嘉磐惠文

5 樓 B 戶

客戶工程變更單

B戶 建築平面圖(套上層樑)

B戶 排水示意平面圖(套下層樑)

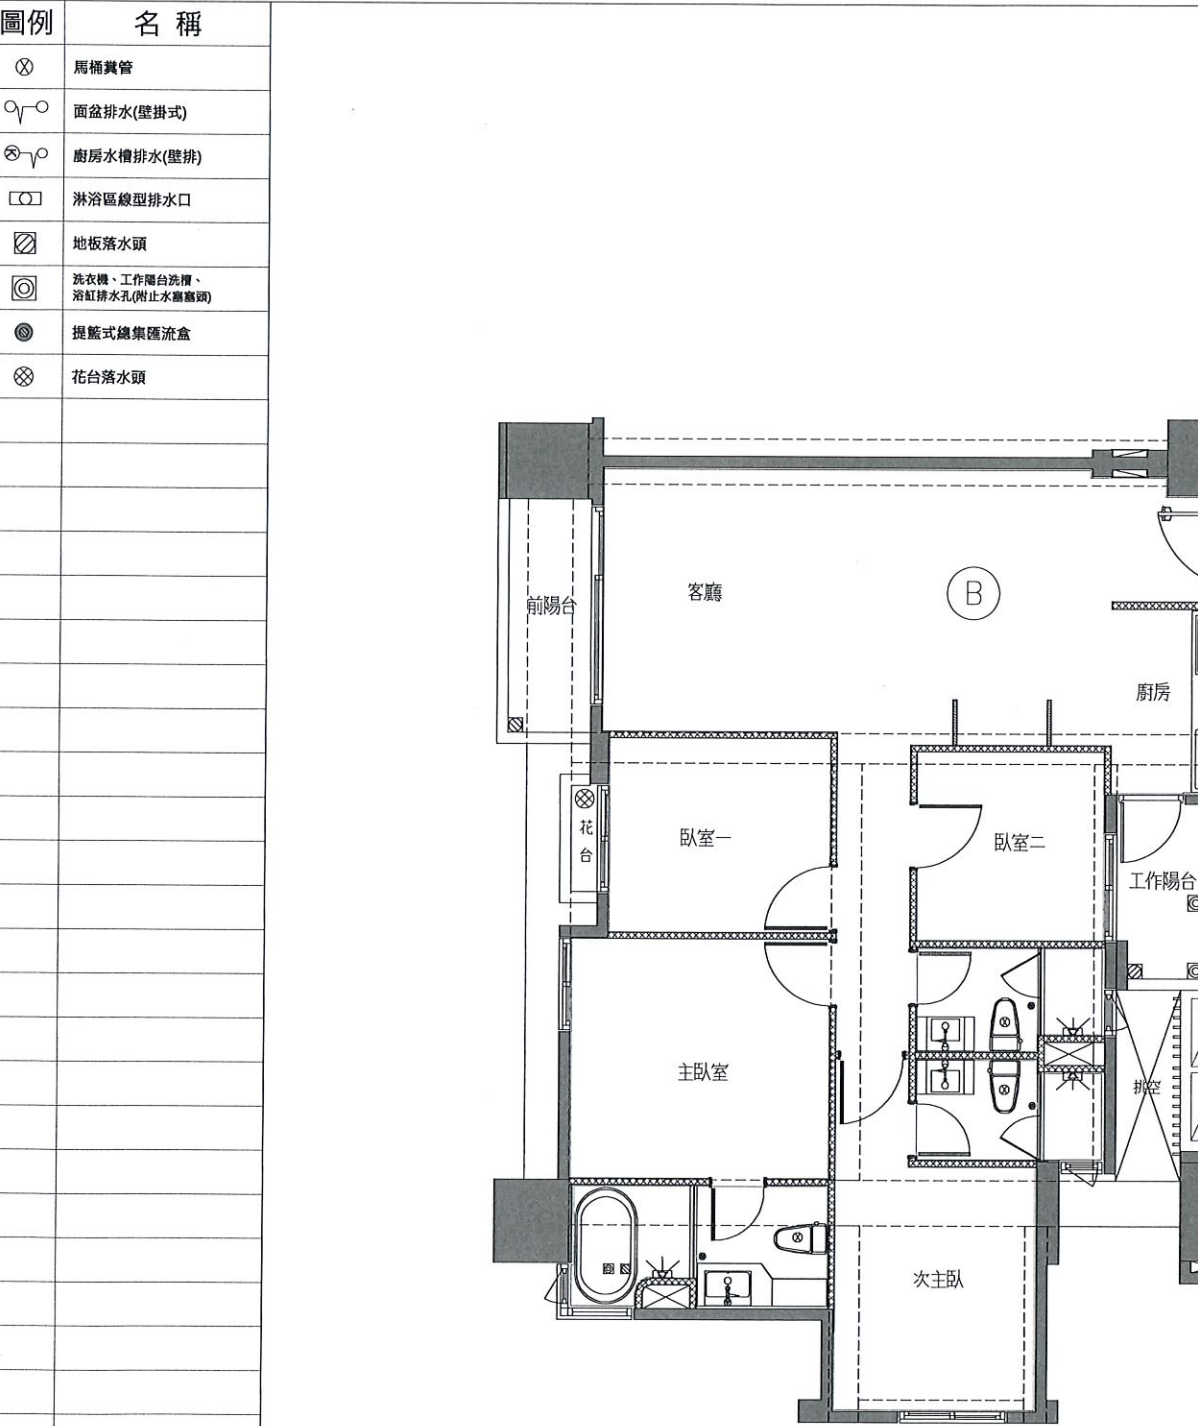
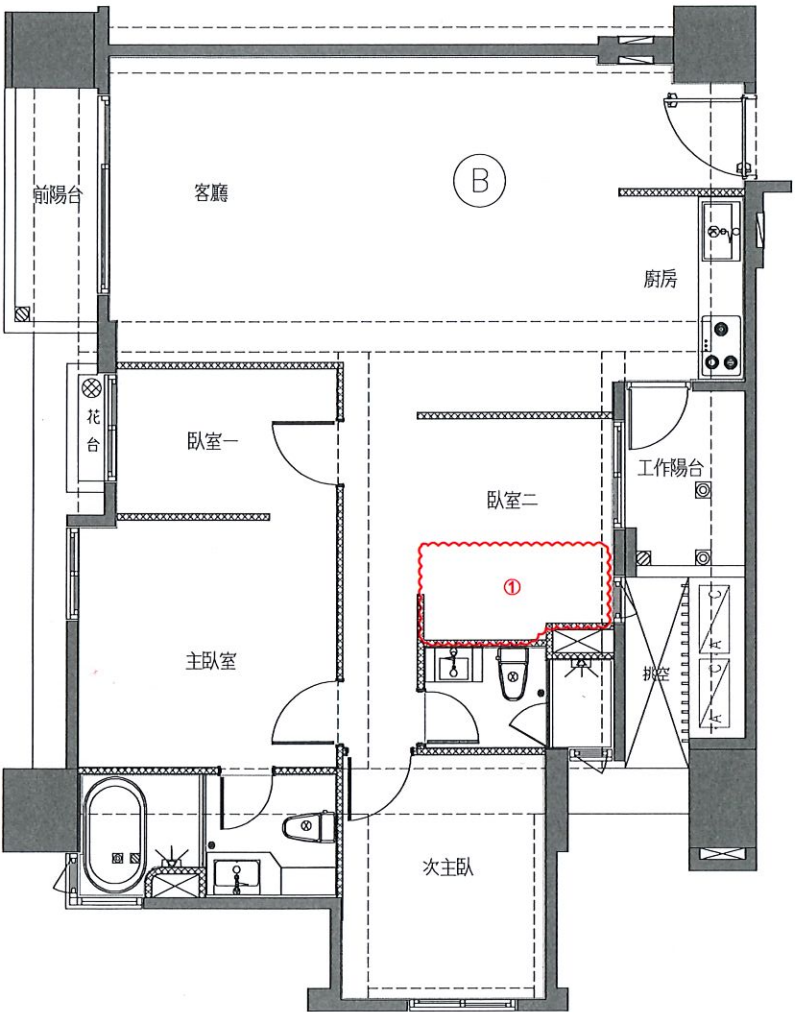
1.客浴排水全追減

B戶 冷氣套管及排水位置示意圖(套上層樑)

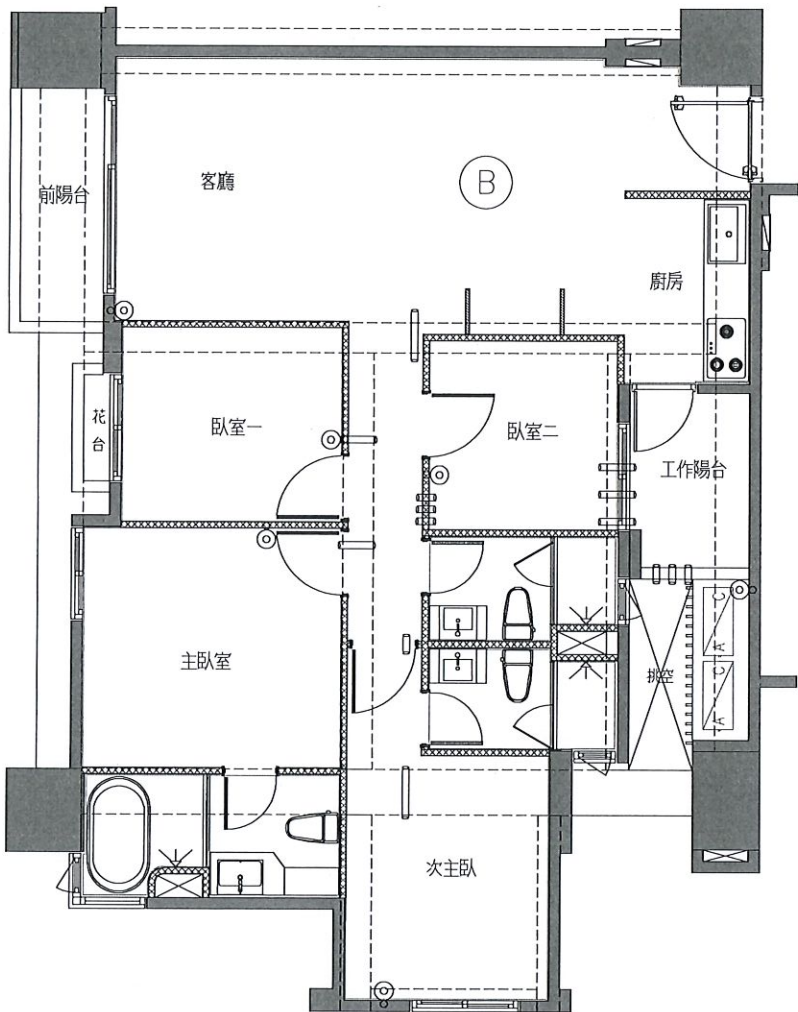
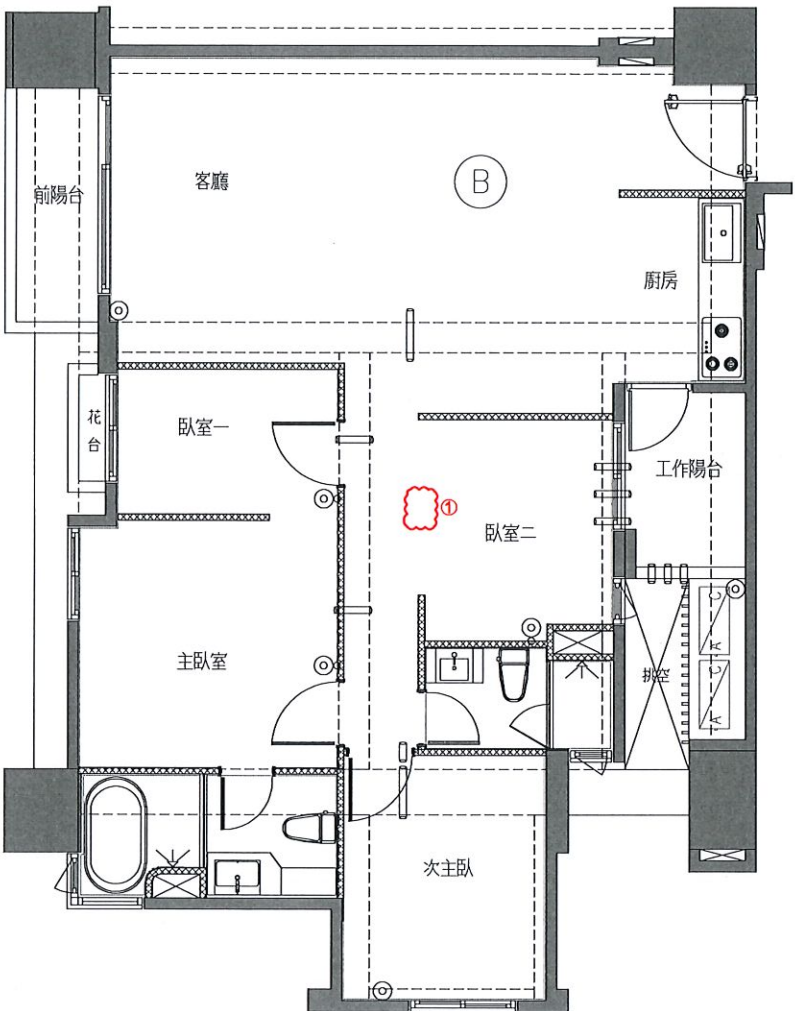
1.臥室二穿牆套管追減x3

※安裝位置變更詳附圖所示
